SKØNSERKLÆRING

J.nr. 16025

Skønsmandens erklæring

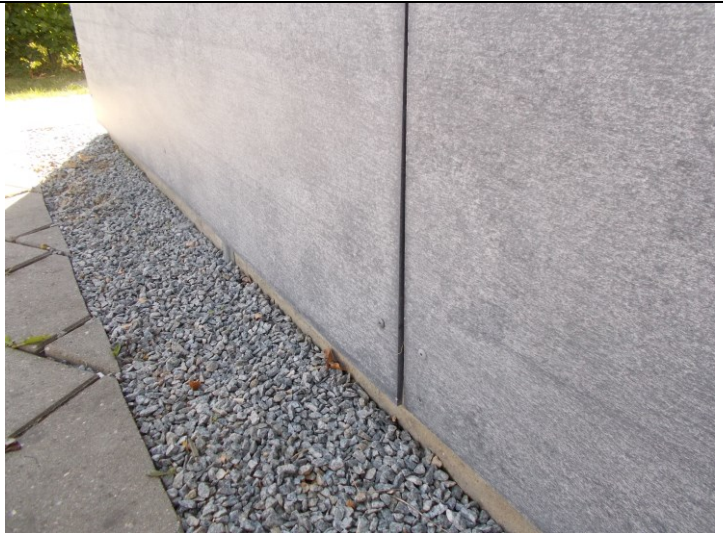
Klagepunkter:	Der kunne konstateres følgende:
Ad 1. Forkert monterede Cemprit (tidlige Dansk Eternit) facadeplader.	Forholdene gælder både beboelseshuset og carporten. Ikke alle facadeskrue er monteret i flugt og største vandrette skrueafstand er ca. 185 cm, hvilket er usædvanlig stor afstand. Flere steder er nederste hulrække uden skruer, idet der ikke er underlag (intet at skrue i).

Det ses umiddelbart at skrueafstanden er usædvanlig stor, dog er skrueafstanden rimelig ved indgangsdøren.

Afstanden mellem lodrette pladekanter og skruer kan accepteres. Men den lodrette afstand er for lille.

Det fugeprofil der er brugt til vandret montering er godkendt til lodret montering.

Ad 1. Fejl og forsømmelser:	BS burde have nævnt forholdet med de åbne skruehuller og den usædvanlige maximale skrueafstand med karakteren UN, idet han ikke kunne se underlagskonstruktionen. Beskrivelse: Bygningen er beklædt med facadeplader, hvor skrueafstanden generelt er usædvanlig stor. I øvrigt er der flere skruehuller uden skruer på grund af manglende underlag. Note: For stor skrueafstand giver risiko for meget stort træk, måske for stort, på de enkelte skruer og især på hulkanterne. Karakter: UN.
Ad 1. Overslag over udbedringsudgifter inkl. moms:	Bilag 02) Tilbud (overslagspris) fra tømrerfirma virker rimeligt. Kr. 209.632,56 inklusive moms.
Ad 1. Forbedringer:	Ingen forbedringer.
